改善箇所説明図

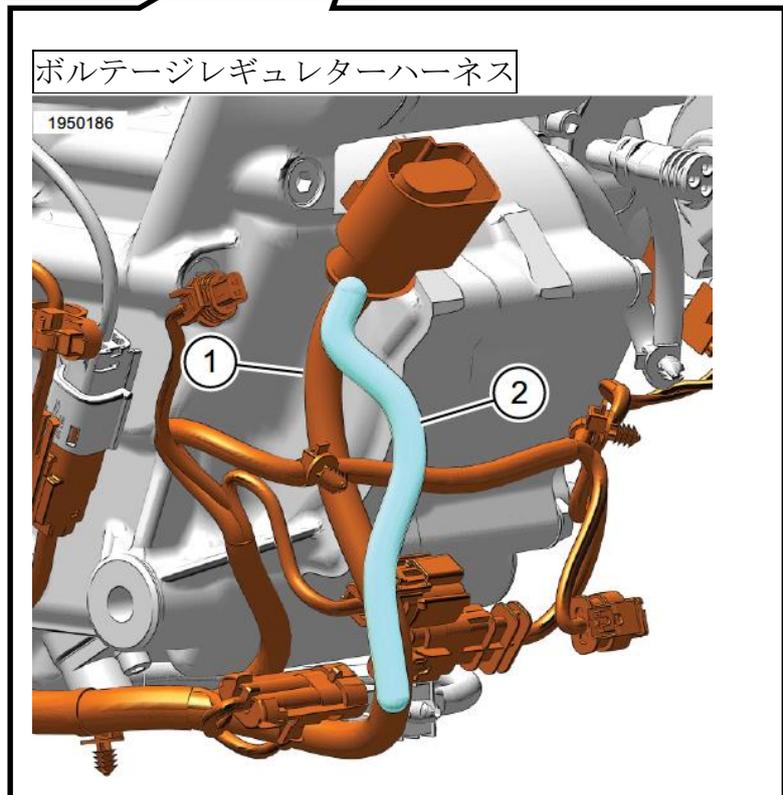
- ①適切なハーネスの取り回し
- ②不適切なハーネスの取り回し

ボルテージレギュレーターにおいて、ハーネスの取り回しが不適切なため、ハーネスがクランクケース前端に接触しているものがある。そのため、ハーネスの被覆が剥がれ、短絡することでメインヒューズが切れ、エンジンが走行中に停止するおそれがある。

全車両、レギュレーターハーネスを確認し、取り回しが不適切な場合は正しく組付け、配線に損傷があった場合は新品に交換して正しく組付ける。
